### CASE / FORD NEW HOLLAND - Serie 40 & 10

Cod. art. 3482 600 105

MF 330

Fig. 1: frizione monodisco con molla a diaframma 330 mm

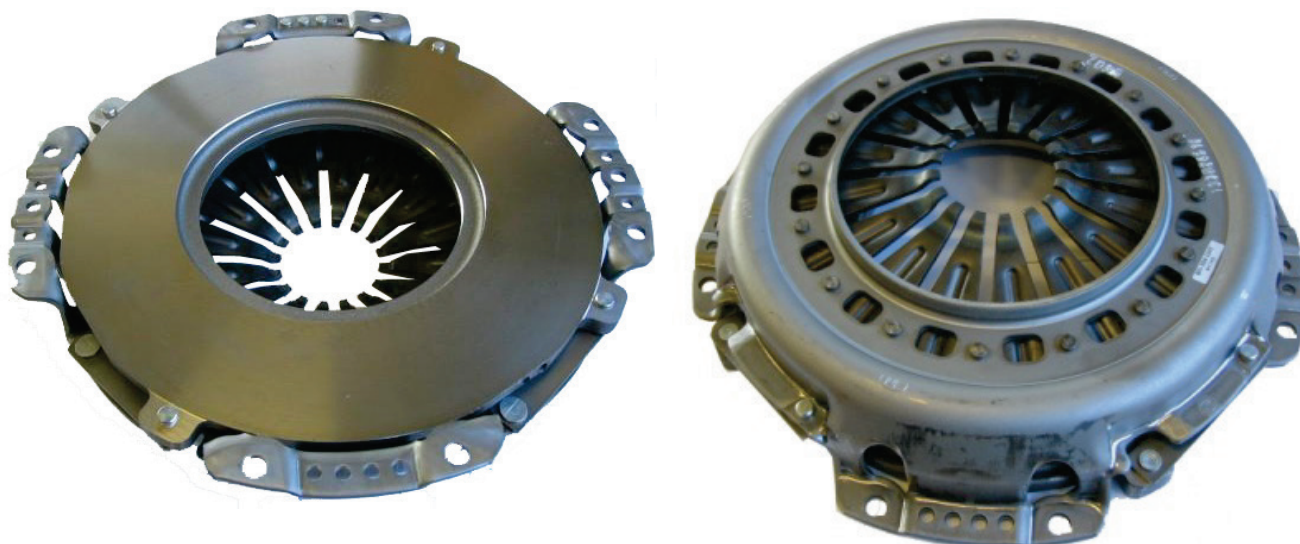
Se la frizione a molle elicoidali con 4 leve viene sostituita con una frizione con molla a diaframma, le placchette distanziatrici non sono più necessarie.

La frizione con molla a diaframma SACHS può essere montata solo con un disco frizione SACHS (vedere tabella).
